### Acta de Junta de Aclaraciones Licitación Pública Nacional número MIG-DGOP-ISM-LPN-IV-24-010

En la ciudad de Irapuato, Guanajuato; siendo las **11:00** horas del día **14 de noviembre de 2024**, una vez realizada la visita al sitio de los trabajos, prevista en las Bases de la **Licitación Pública Nacional** número **MIG-DGOP-ISM-LPN-IV-24-010** para la adjudicación de la obra **Construcción del camino rural, tramo: entronque lo de Sierra a Santa Rosa de Temascatío**, procedemos a celebrar la **Junta de Aclaraciones** y para tal efecto nos constituimos en la **sala de juntas de la Dirección General de Obras Públicas**, por parte de la convocante **Armando Torres Huerta, Supervisor de Obra**, José Vega Trejo, Subdirector de Obra de Infraestructura Vial, José Román Gutiérrez Cándido, Subdirector de Proyectos de Infraestructura Vial, Mariana Vázquez Alcocer, Supervisor de Proyectos Infraestructura Vial, Mario Oscar Tapia López, Analista de Costos; Ma. Guadalupe Campos Campos, por parte de la Subdirección de Concursos y Contratos; y por el licitante que al final de la presente se asentará su nombre; y la empresa por la que comparecen, para lo cual procedemos a pasar lista al licitan

### CUNETA

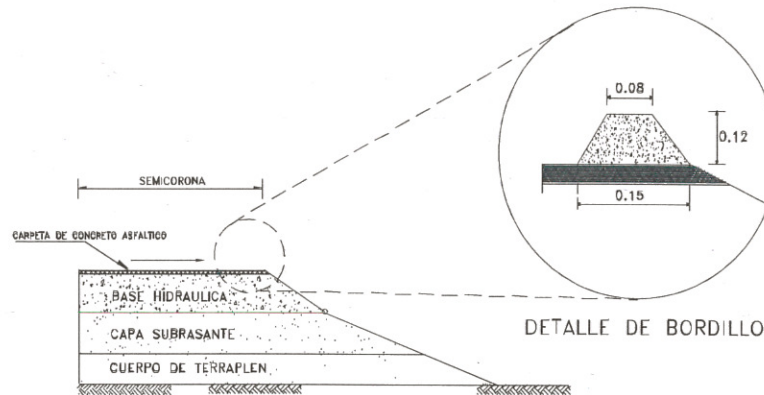
1. En el concepto código: **UEC.IV.14.105.1010** concepto: **Cunetas de concreto hidráulico** premezclado simple de  $f'c = 150$  kg/cm<sup>2</sup> con agregado de tamaño máximo de 38 mm (1 1/2"), sección triangular con pendiente 3:1 y 10 cm de espesor, juntas transversales @ 2.00 m por unidad de obra terminada. N.CTR.CAR.1.03.003/00  
¿Pueden proporcionar las dimensiones ó donde se identifica?

1. Se entrega detalle y ubicación de cunetas impreso.
